RAPPORT PORTANT SUR LA COUVERTURE FINALE DU MASSIF DE DÉCHETS

INSTALLATION DE STOCKAGE DE DÉCHETS NON DANGEREUX EXPLOITÉE  
PAR LA SOCIÉTÉ COVED A ROUSSAS

Ref DREAL : 20240311-RAP-DAEN0233

**Annexe 2**  
**Plan visualisant les trois zones à aménager**  
**(zones déjà aménagées situées Sud Sud-Ouest)**

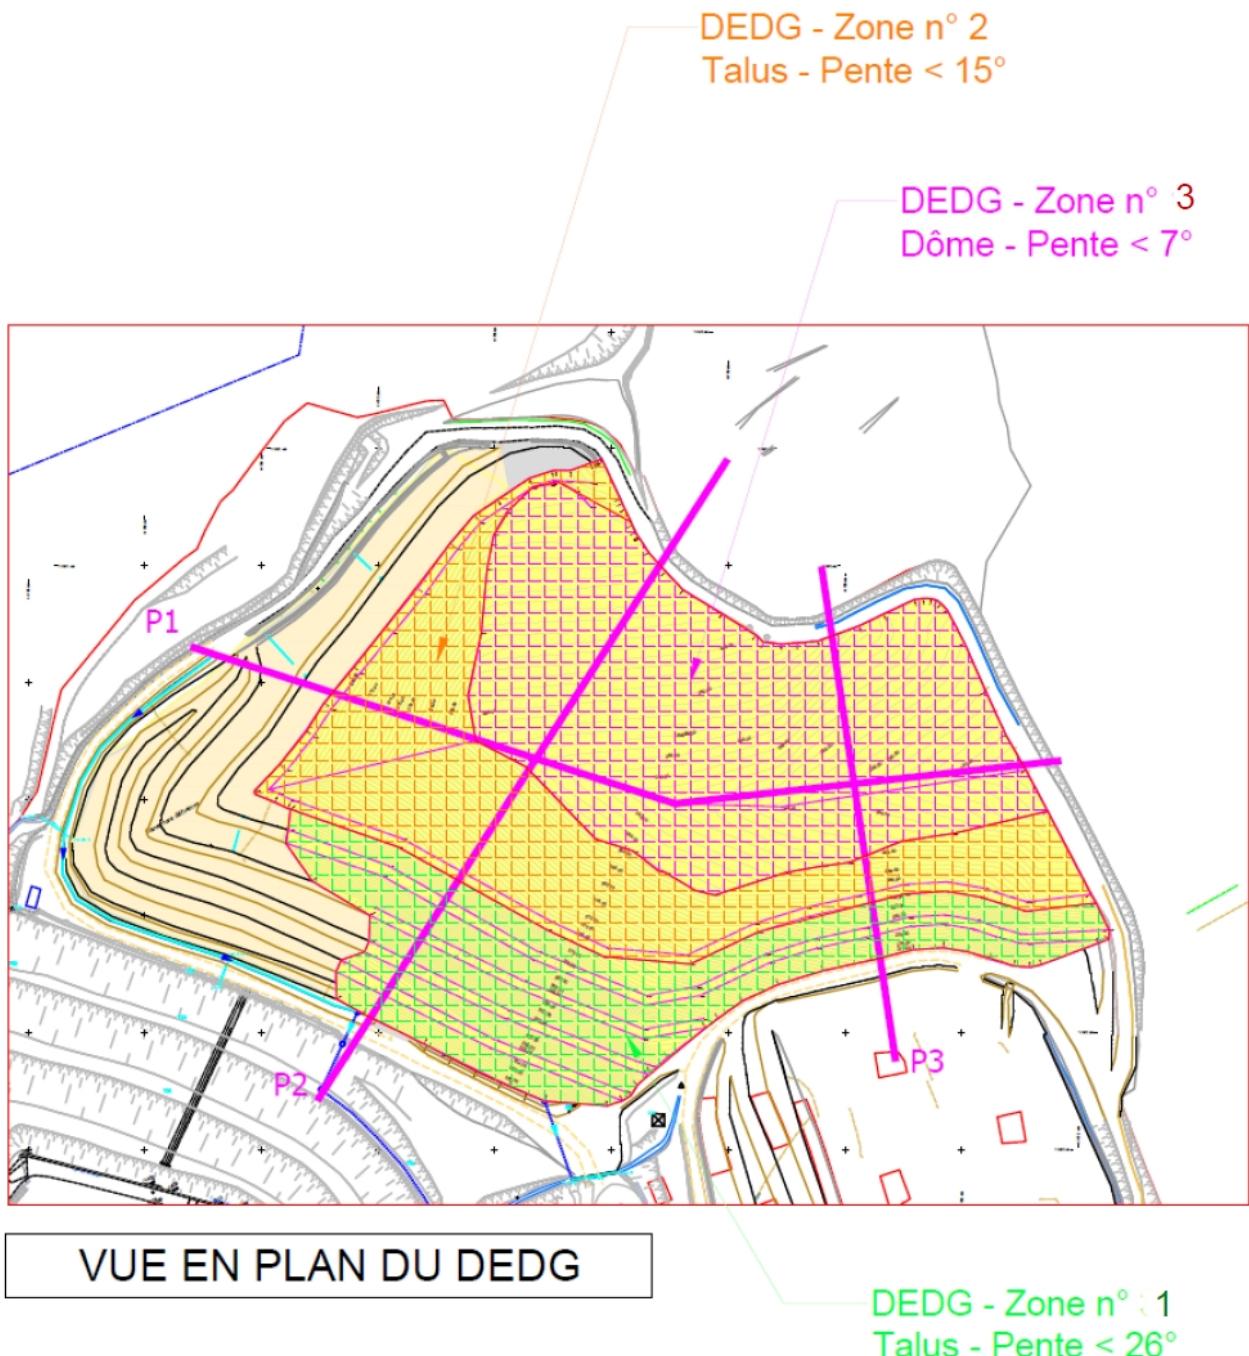
**Phase 1 - zone 1** : Couverture finale des talus au sud et à l'est de pente >20° : avril-juillet 2024,

**Phase 2 - zone 2** : Couverture finale des talus sous le dôme au sud et à l'est de pente comprise entre 7° (14%) et 20° : juillet-septembre 2024,

**Phase 3 - zone 3** : Couverture finale du dôme de pente <14% (7°) : septembre-décembre 2024.
